令和4年度通学路関係PTA要望検討結果

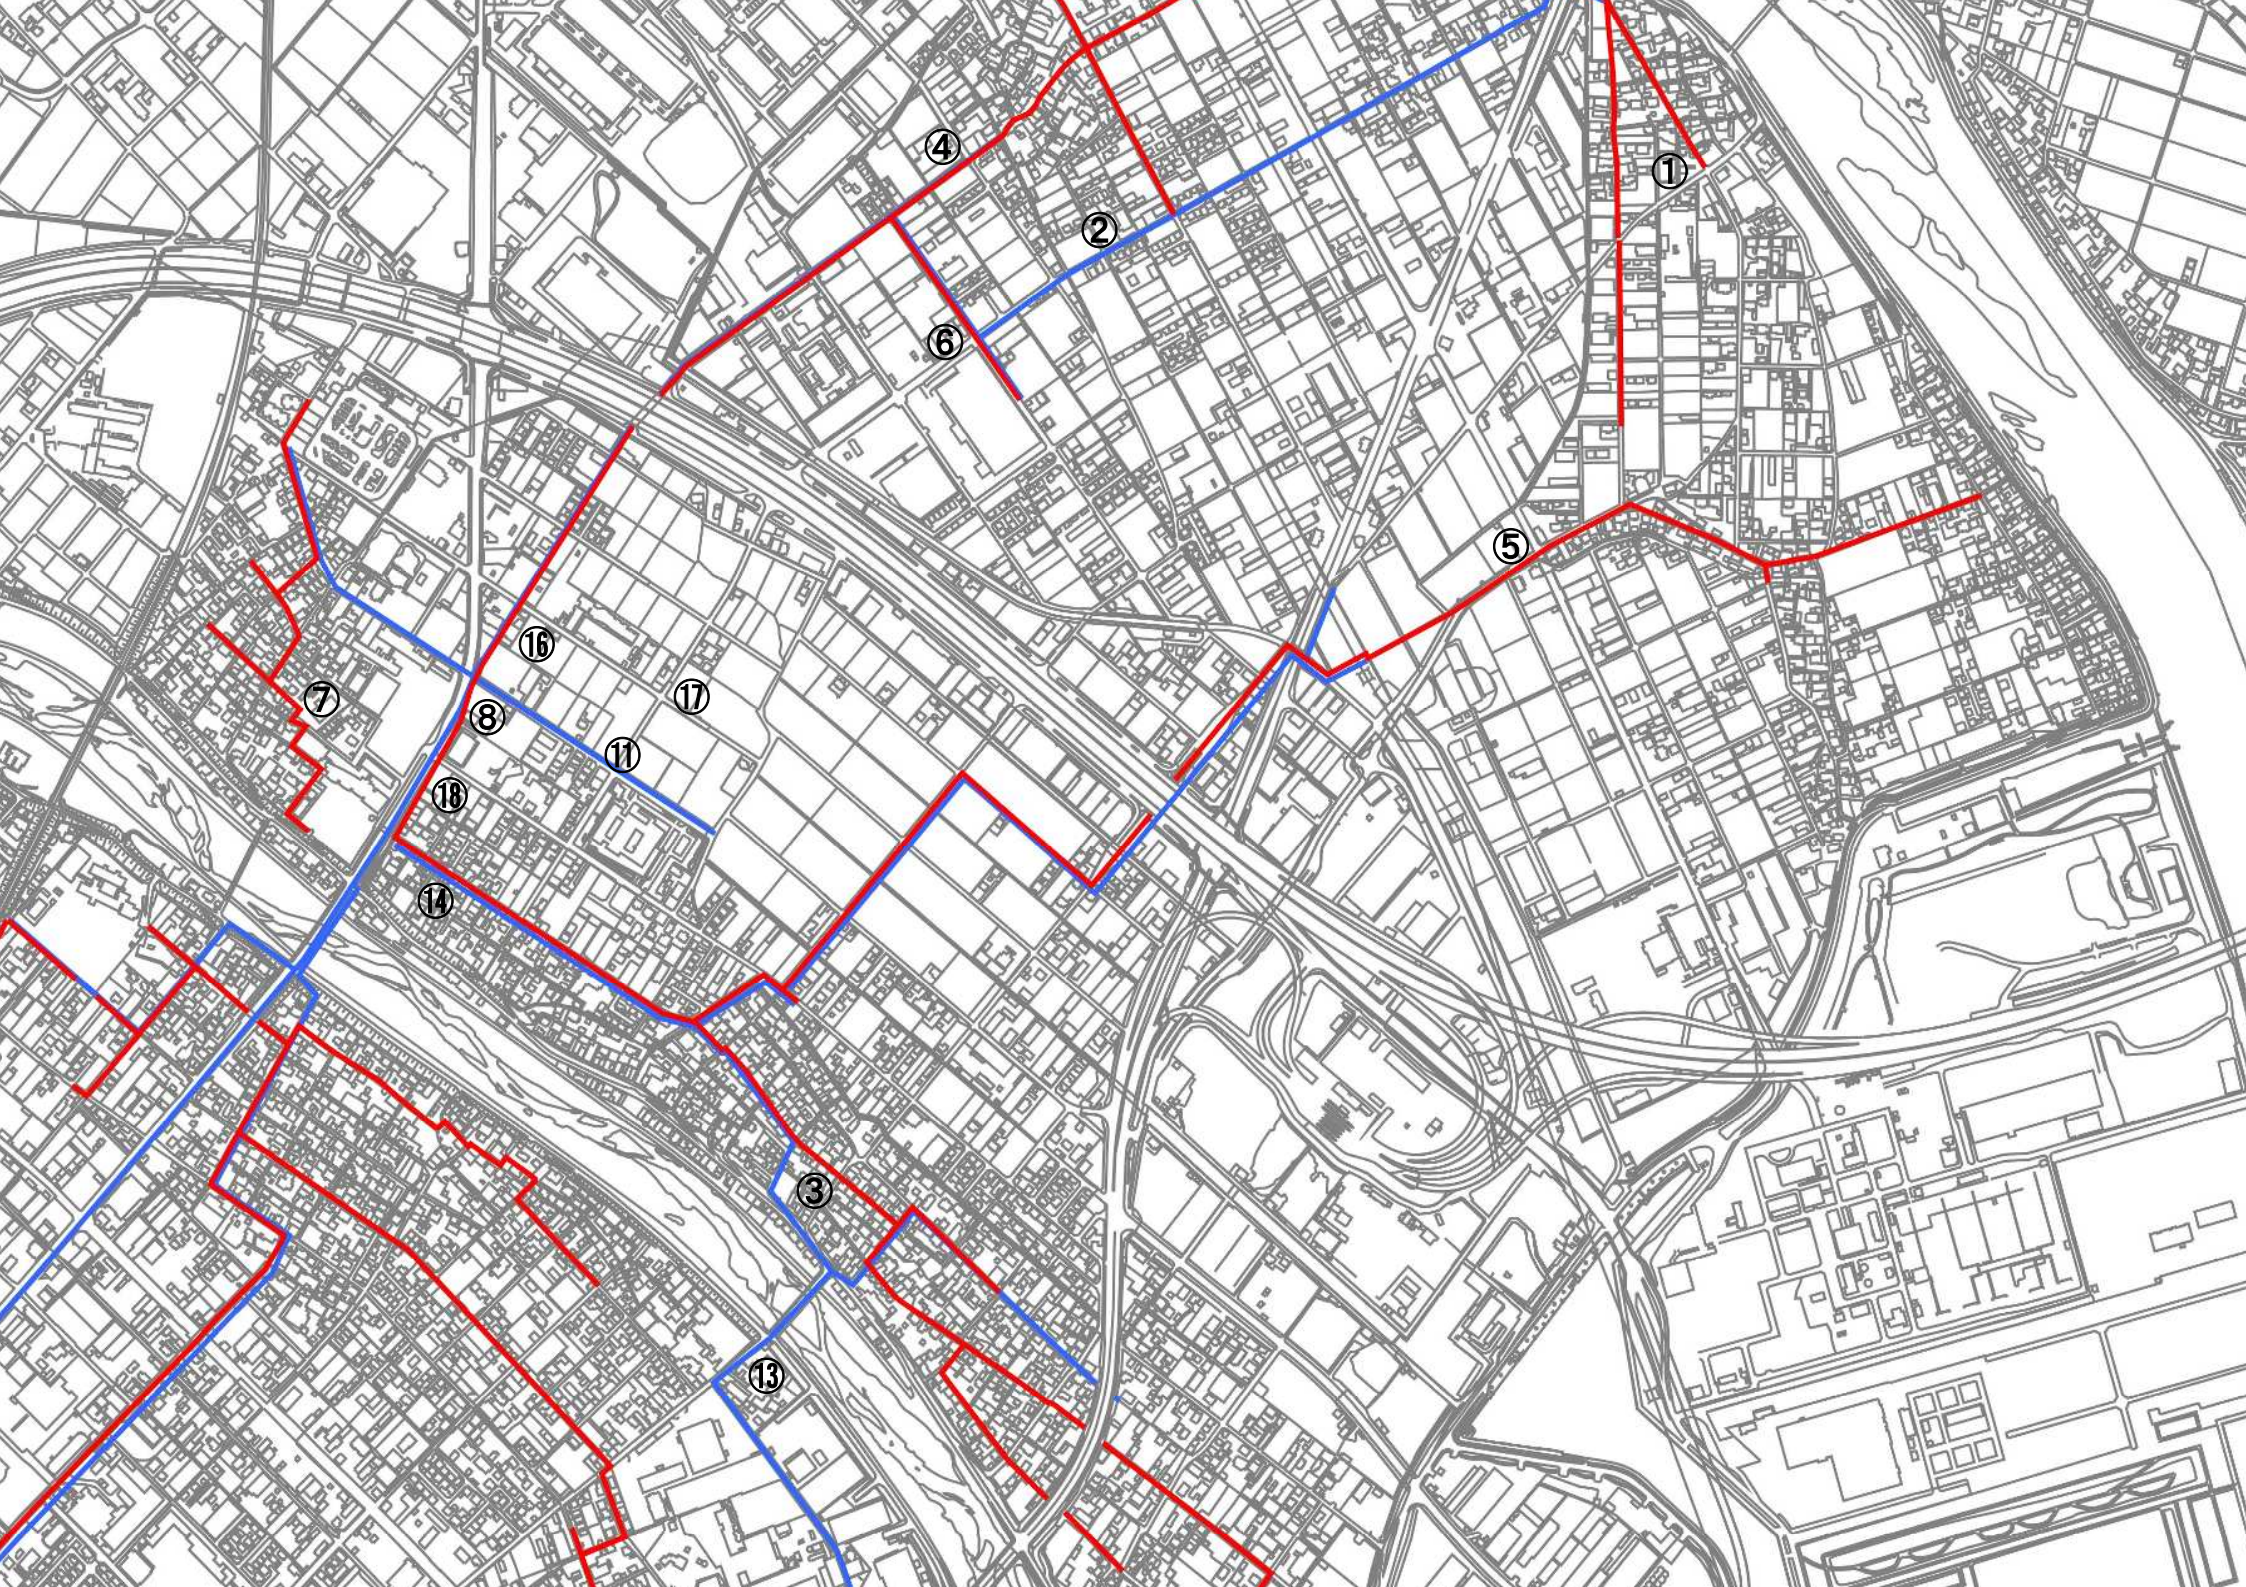
番号	要望内容	検討結果
北1	401号線を渡る児童が、渡ろうとしても停まらない自動車が多い。目立つ色で交差点の塗り直し。	警察へパトロール強化を要望します。 県道管理者へ要望します。
北2	スピードを出す自動車が多く、徐行しない。道路幅も狭いため、左右確認で体を出すことも危険が伴う。道路に「子ども注意」の表示。	路面表示の設置を検討します。
北3	細いが交通量が多く、渡るのに危険。「横断歩道の設置」「通学路のため減速」などの表示。道路の塗装の塗り直し。	横断歩道の設置を警察へ要望します。 県道管理者へ要望します。
北4	交通量が多く、危険。信号機の設置。無理ならば、交差点より手前に看板で「通学路」の表示。	信号機の設置とパトロール強化を警察へ要望します。 看板の設置は接触の危険性があるので難しく、のぼり旗と路面標示で対応しています。
北5	登校中、23号への抜け道のため、スピードの出ている自動車が多い。道が狭い。ポール・ガードレールの設置。	横断歩道の位置を考えると、ポールやガードレールの設置が難しいため、県道管理者や警察と対応について協議します。
北6	交差点で止まらない自動車が多い。旗や看板の設置。	学校・教育委員会で設置に向けて協議し、進めていきます。
北7	見通しが悪く、児童と自動車に対峙した際に気が付きにくい。カーブミラーの設置。	設置する場所が限られていて道幅も狭いため、設置することで自動車の通行に支障が発生するので、設置はできません。
北8	自動車がスピードを出していて、車が乗りあげないか心配。児童の待機場所(北・南側)に、ガードレールの設置	国道管理者へ要望します。
南1	交通量があり、見通しが悪い。スクールゾーンの標識や、交差点が目立つような色の表示。	交差点のカラー舗装を前向きに検討していきます。
南2	細い道で、地元住民の交通量も多い。路側帯の色分け・横断歩道及び「止まれ」の塗装。	道路の状況に合わせて、カラー舗装できる部分の検討を行い、進めていきます。 「止まれ」の塗り直しは、警察へ要望します。

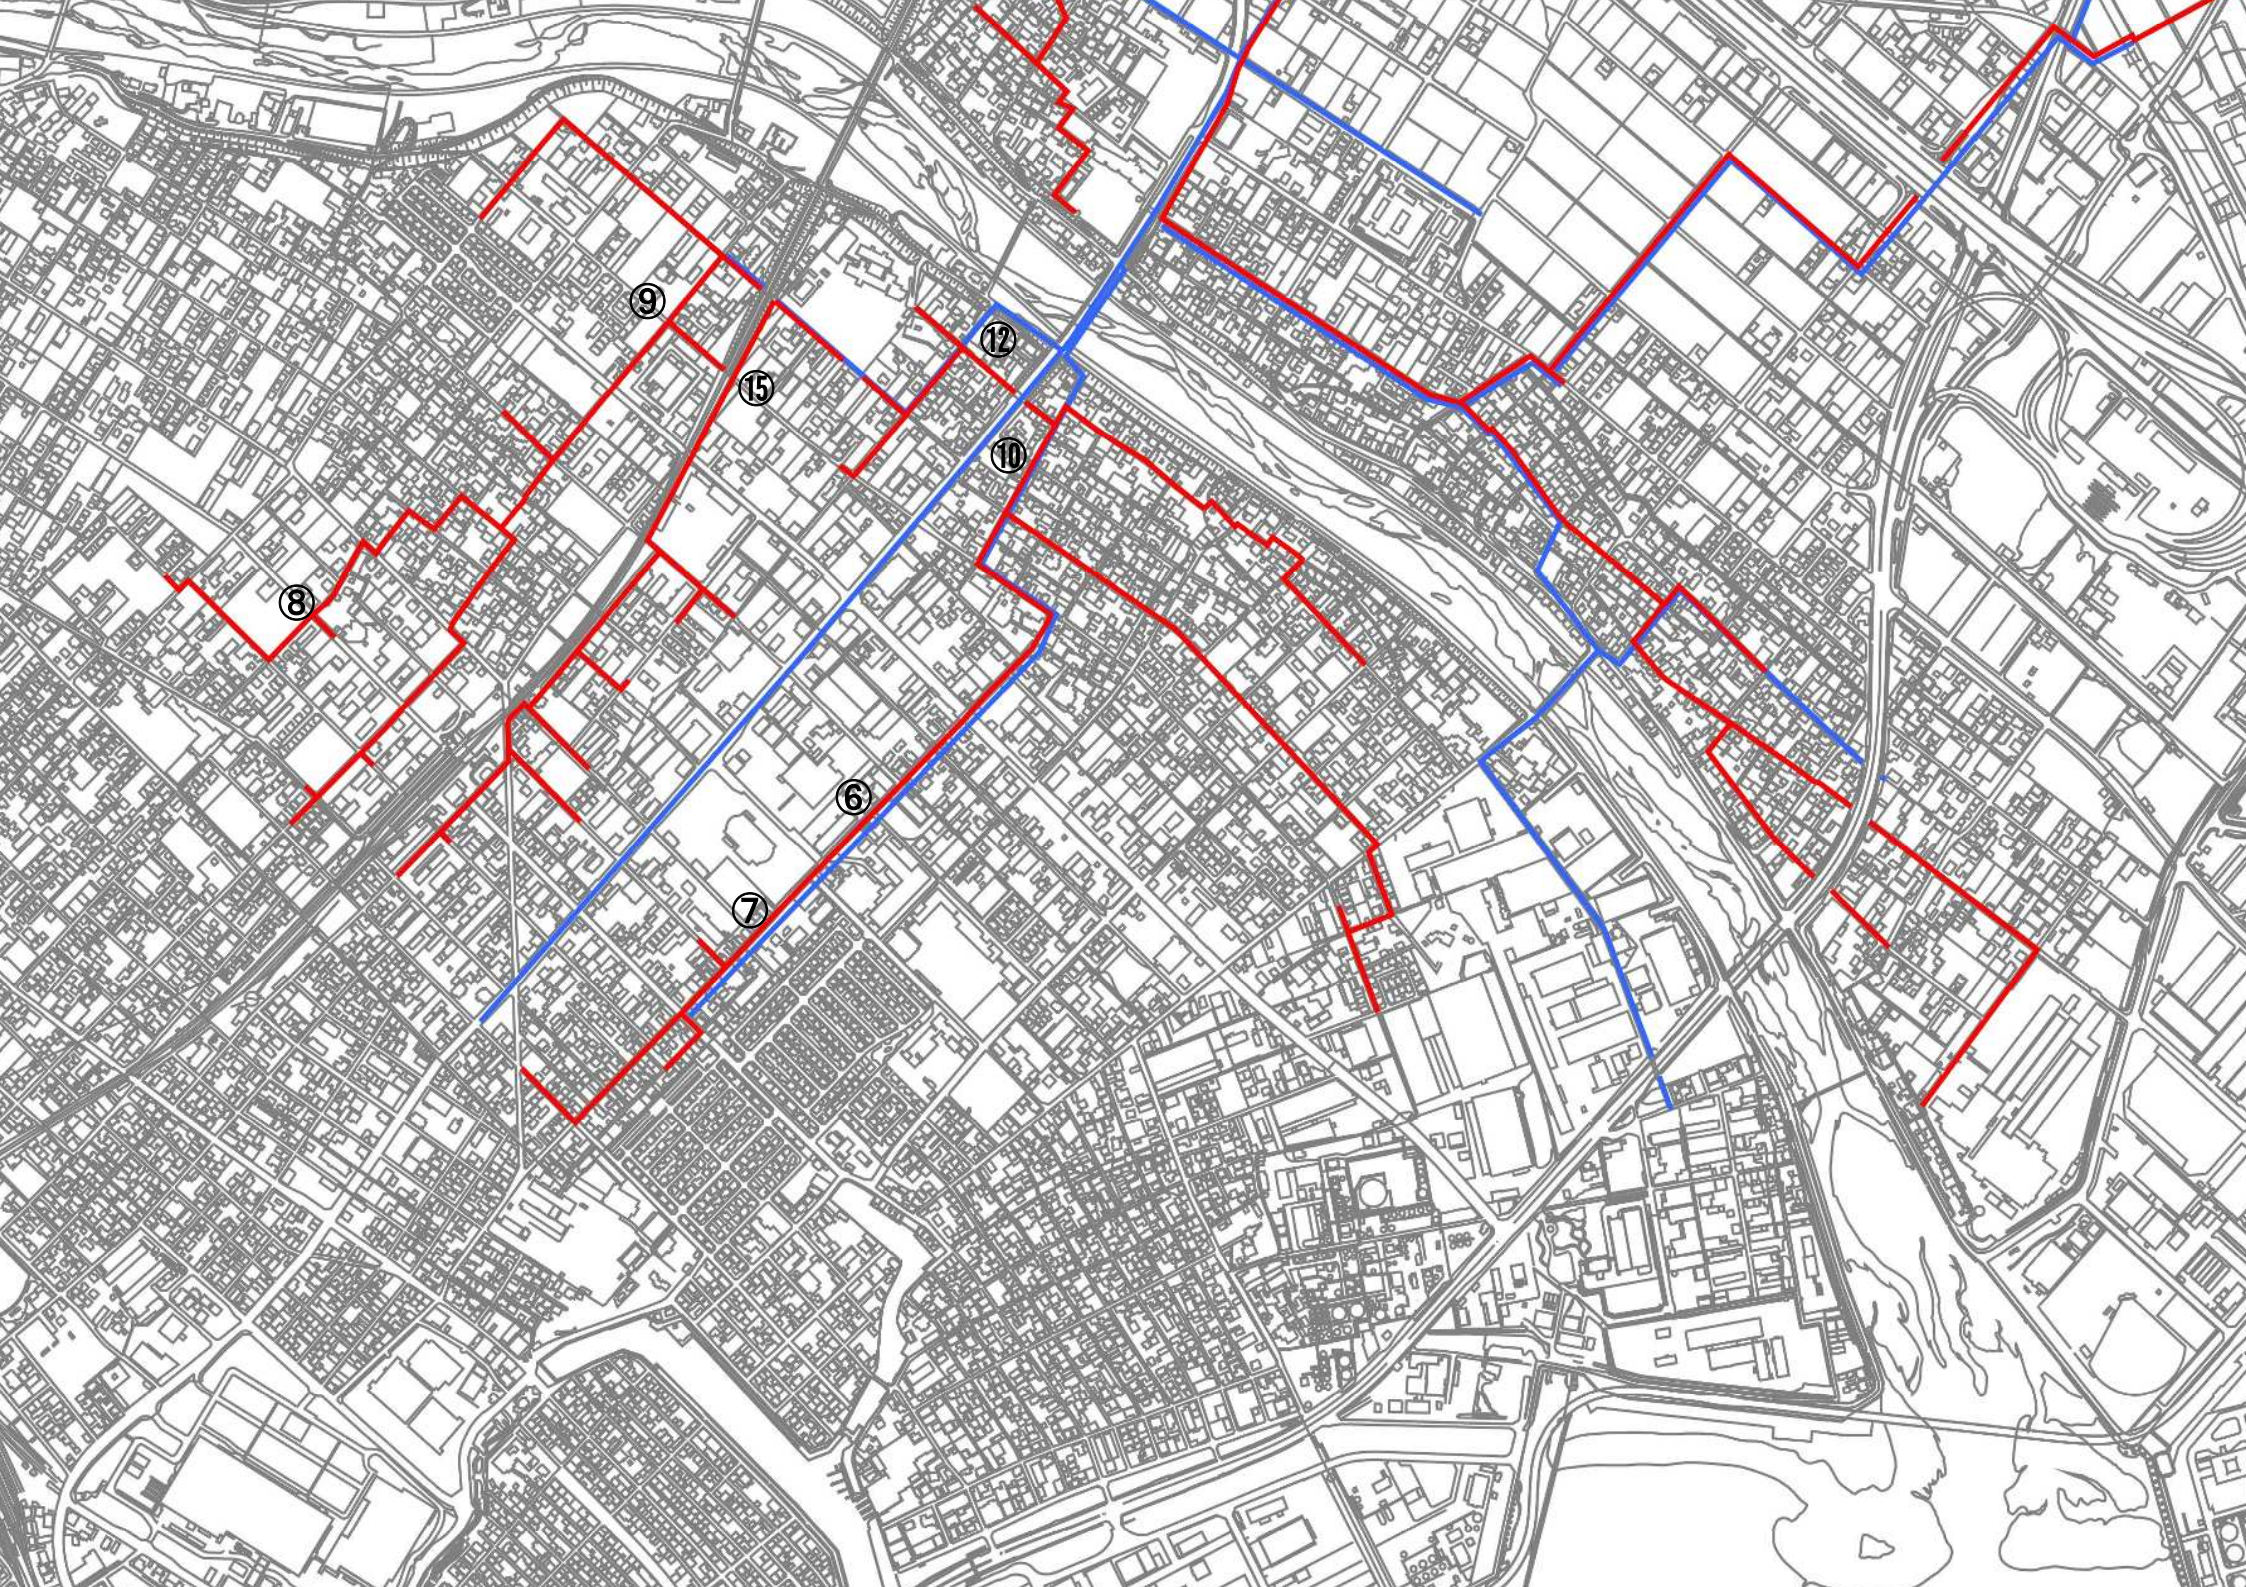
中1	カーブミラーはあるものの、見にくい現状。停止線、標識の設置。	警察へ要望します。
中2	「スピードを落とせ」の看板の設置。	看板の設置は視界が悪くなるため、路面標示について検討します。 学校での注意喚起も行います。
中3	カーブミラーはあるが、目視しにくい。もう少し大きいカーブミラーにするなどの対策。	カーブミラーの交換時期が来た時に、大きくします。
中4	カーブミラーが右側にしかなく、左側からの車、子どもたちの動き(自転車)がわかりにくい。左側カーブミラーの設置。また、目立つ色での道路の塗装。	カーブミラーの設置で対応します。
幼1	道路に徐行注意の塗装。歩道側に飛び出し坊やの据え付け。	トンネル入り口付近に路面表示を検討します。
幼3	自転車や歩行者が急に交差点内に飛び出すことがある。「止まれ」の徹底。	「止まれ」の標識を守る大切さを指導していく。
幼5	ミラーや看板が設置されているが事故が多い。「減速」「交差点注意」などの表示。	路面標示、カラー舗装、ハンプが設置済みのため、警察にパトロールを要望し、注意喚起することで対応します。
幼7	道路側に速度落とせの塗装。歩道側に飛び出し坊やの据え付け。	警察へパトロールを要望します。 歩行者側の路面標示で対応します。
